淀川水系流域委員会殿

(異常渴水対策)「琵琶湖貯留」は 丹生ダム無しで可能

平成 17 年 8 月 1 日

「関西のダムと水道を考える会」

図 22 水位上昇の抑制効果（低下量）

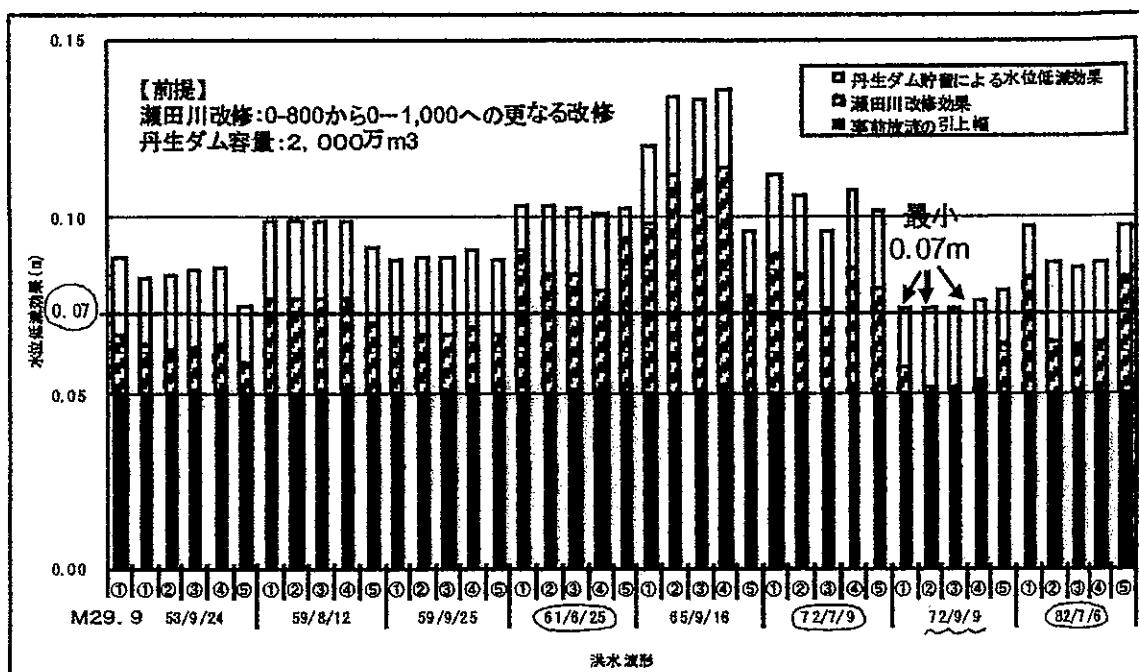
そこで改めてこの「資料」を見た時に先ず気の付くのは、p.23 下段の「図22」(→別紙2参照)に“瀬田川改修により可能となる事前放流(5cm)”との書き込みがあることです。つまり琵琶湖4050万m³貯留により梅雨期の制限水位(BSL-20cm)を(BSL-13cm)に7cm引き上げたとしても、そのことによる治水リスクの内の5cm分は上記500m³/s→1000m³/sへの瀬田川改修だけで達成されるという訳です。これだけでも3000万m³以上の貯留に相当しますが、次に「資料」(p.24)にある棒グラフを見ればこの点が更にはっきりします(→別紙3参照)。

しかしこのグラフを良く見て気付くことは、9洪水の内、6月～7月の梅雨期のものは3例のみで、他の6例は8月～9月の発生ですから台風によるものと考えられることです。
しかしそもそも異常渴水は、「平成6年渴水」を見ても分るように梅雨期の降雨不足が原因で発生するものであることから、4050万m³貯留はこの時期のために行うものであり、この時期に大雨が降った場合に琵琶湖周辺部に治水リスクが発生するという話なのであって、この時期さえ乗り切ればその年の異常渴水問題の発生は無く、仮に7月下旬の水位がBSL-13cmを維持していたとしても、台風シーズンに入る8月～9月については従来の第2期制限水位であるBSL-30cmまで水位を下げれば良い訳です。従って⑤、⑦、⑨のみを検討すれば良く、上記の⑧を含む6例はこのテーマには無関係です。

そのつもりでこのグラフを見直しますと、先ず⑤、⑦の2洪水の棒グラフから分ることは、最上部の「丹生ダム貯留による水位低減効果」を除いた「瀬田川改修効果」と「事前放流の引上幅」だけで既に0.07(7cm)を上回っていることです。残る⑨の場合も5本の棒グラフの内、2本は0.07を上回り、残り3本も0.06を上回っています。つまり異常渴水対策として琵琶湖に4050万m³を貯留したとしても、「瀬田川の改修」のみで琵琶湖周辺部の治水リスクは殆んど解決されることになります。私達は近畿地方整備局のこの「資料」が単に丹生ダムの規模を大きくせんが為の恣意的なものとの疑いを持たざるを得ません。

貴局は「既往最大規模の渇水に対して断水を生じさせない」ことを異常渇水対策の目標とされていますが、このことは取りも直さず、7 月～9 月の水需要の多い時期における上水道の取水量を一定量確保することに他ならず、そのために万一の「空梅雨」に備えて琵琶湖に 4050 万 m³ を貯留しようとの意図である筈です。とすれば、上記資料の棒グラフ(p.24)において、8 月・9 月の、台風によるものと思われる実績洪水をも検討されていることは誤りだと思いますが、如何でしょうか？
